# Armadillo-400 シリーズ リビジョン情報

Version 1.0.0

2010/10/29

図 8.1 クロストークノイズ対策推奨回路

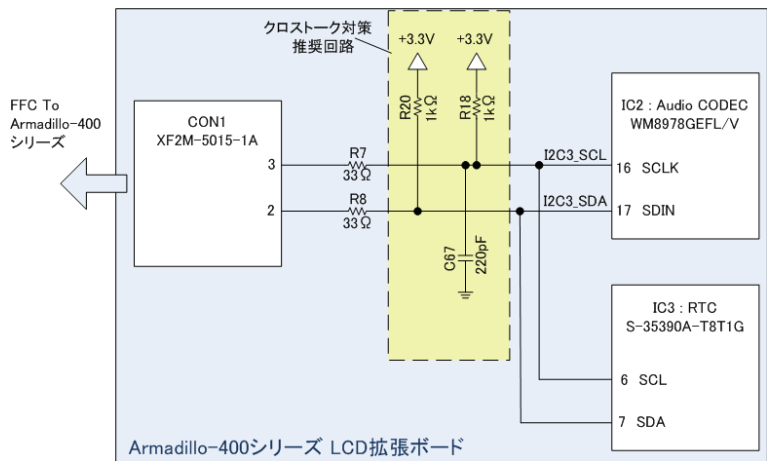
オーディオコーデックとリアルタイムクロックの同時使用時に、FFC(Flexible Flat Cable)のクロストークノイズが原因で I2C バスのアービトレーションロストが発生する可能性があります。この現象が発生した場合は、以降再起動を行うまで I2C バスを使用した通信を行うことができなくなります。

Armadillo-400 シリーズ LCD 拡張ボード 製品リビジョン A を参考に拡張ボードを設計する場合には、クロストークノイズの対応として次の対策を行うことを推奨します。

対象	内容
I2C3_SCL - +3.3V 間プルアップ抵抗(R18)	10k $\Omega$ を 1k $\Omega$ に変更
I2C3_SDA - +3.3V 間プルアップ抵抗(R20)	10k $\Omega$ を 1k $\Omega$ に変更
I2C3_SCL - GND 間	220pF のコンデンサを追加

図 8.2 ESD 対策推奨回路

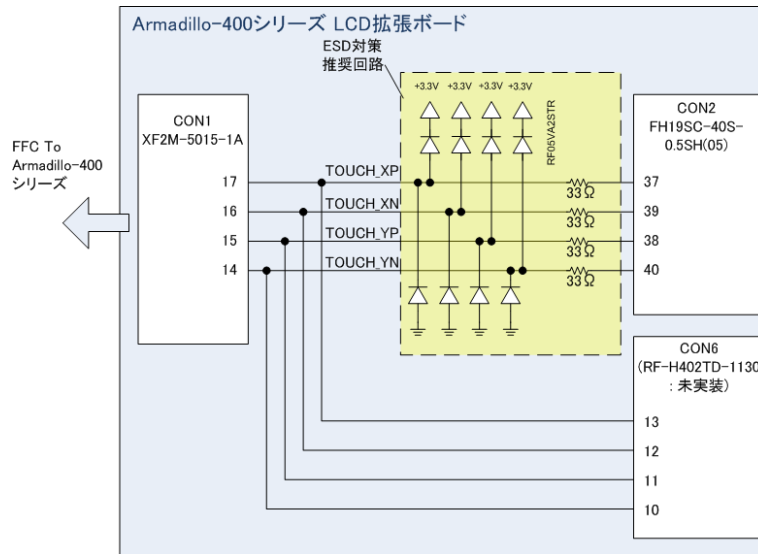
タッチスクリーン信号に入力保護回路が無いため、ESD(ElectroStatic Discharge)が印加された場合にタッチスクリーンの入力に使用している i.MX257 の AD 入力端子が故障する可能性があります。

Armadillo-400 シリーズ LCD 拡張ボード 製品リビジョン A を参考に拡張ボードを設計する場合には、ESD が印加された場合の対応として次の対策を行うことを推奨します。この対策により、タッチスクリーンの入力に使用している i.MX257 の AD 入力端子が故障する可能性を低減することができます。

対象	内容
<ul style="list-style-type: none"> <li>TOUCH_XP - CON2(37 番ピン)間</li> <li>TOUCH_XN - CON2(39 番ピン)間</li> <li>TOUCH_YP - CON2(38 番ピン)間</li> <li>TOUCH_YN - CON2(40 番ピン)間</li> </ul>	<ul style="list-style-type: none"> <li>ダンピング抵抗(33Ω)を追加</li> <li>外付け素子(ダイオード等)による入力保護回路を追加</li> </ul>
